**Provincia di Arezzo**Realizzazione della Variante Stradale alla S.R.T. 71 da Fontechiara  
a variante di Bibbiena in loc. Corsalone nei Comuni di Chiusi della  
Verna e Bibbiena (AR)**RESPONSABILE DEL PROCEDIMENTO:**

01.02.01.02

**INTEGRAZIONE ALLA RELAZIONE GENERALE**

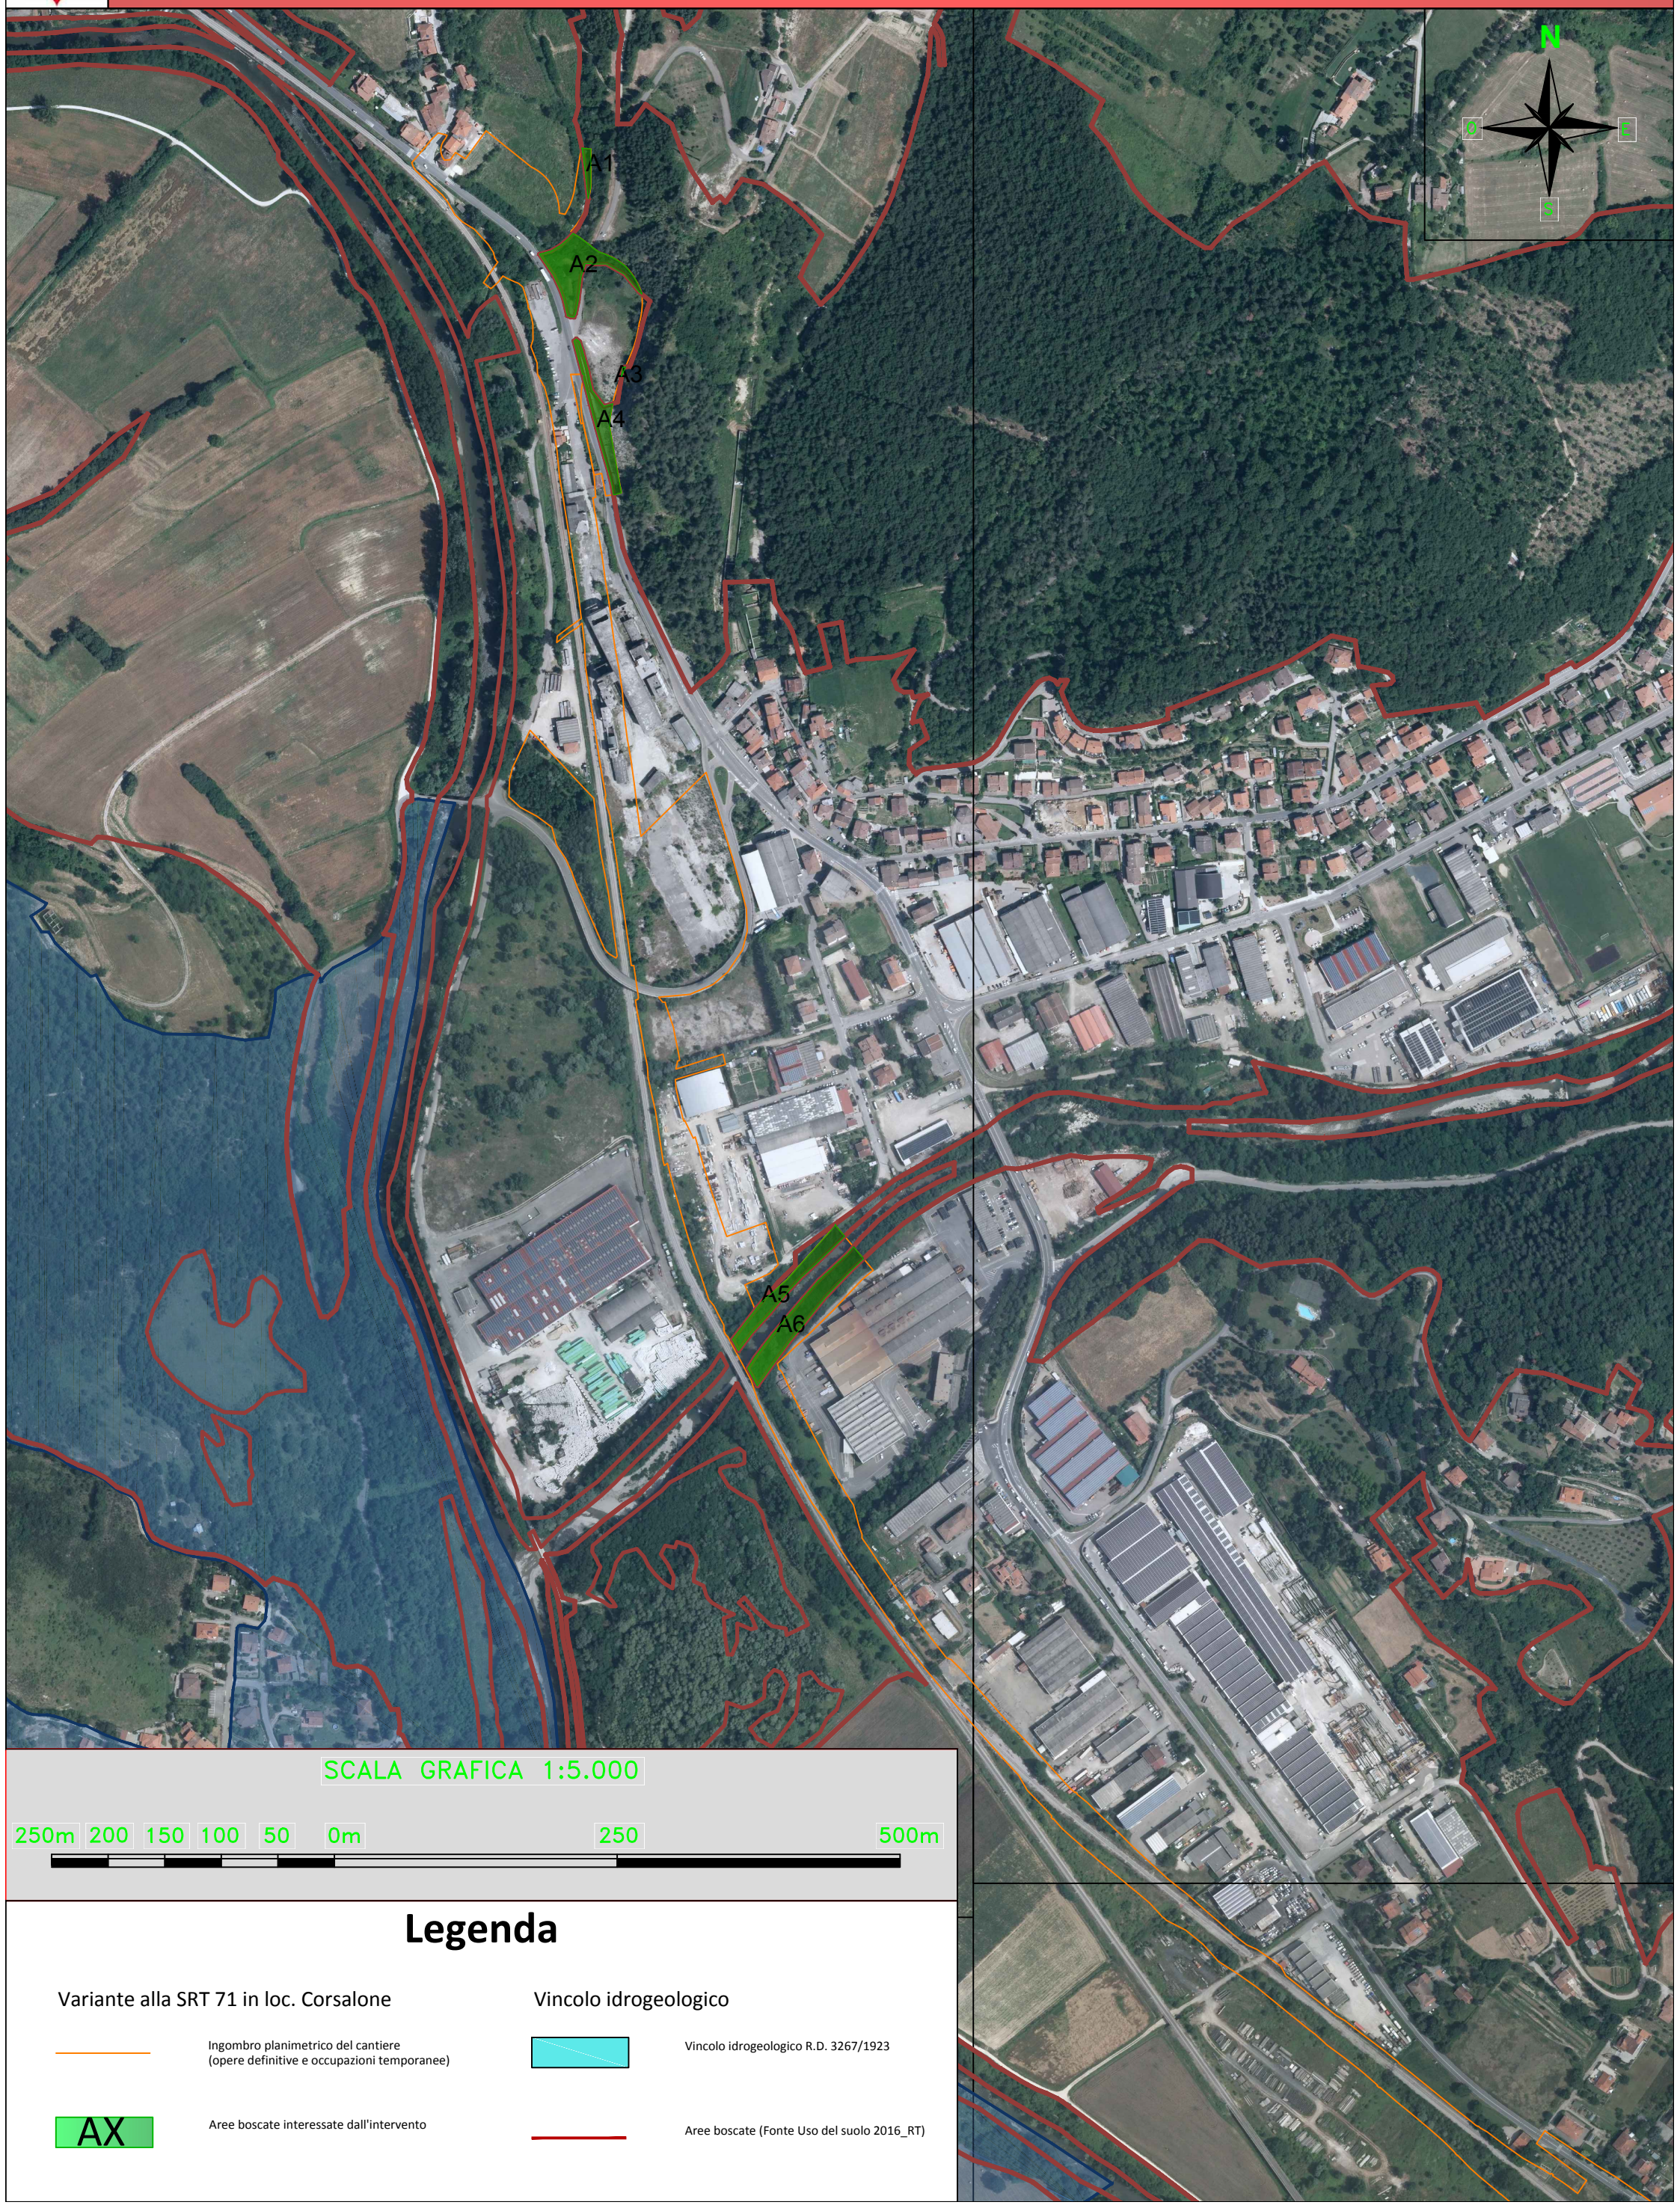
Ai sensi della L.R. 39/2000 e del Regolamento Forestale 48/r del 2003 ss. mm. li, è necessario chiedere autorizzazione ai fini del Vincolo Idrogeologico. Si allegano due tavole con la sovrapposizione delle aree interessate dall'intervento (aree che saranno occupate dall'opera e aree di cantiere) sia con il vincolo idrogeologico che con le aree boscate, come individuate dal censimento Uso del suolo 2016 della Regione Toscana.

Dalla sovrapposizione con il vincolo idrogeologico, si evidenzia una sovrapposizione marginale nel tratto a sud dell'intervento e ricompresa nell'area A9.

Per la sovrapposizione con le aree boscate, sono state censite le seguenti superfici:

- A1 sup. 203 mq;
- A2 sup. 2000 mq;
- A3 sup. 10 mq;
- A4 sup. 1167 mq;
- A5 sup. 1400 mq;
- A6 sup. 2166 mq;
- A7 sup. 4614 mq;
- A8 sup. 89 mq;
- A9 sup. 3948 mq.
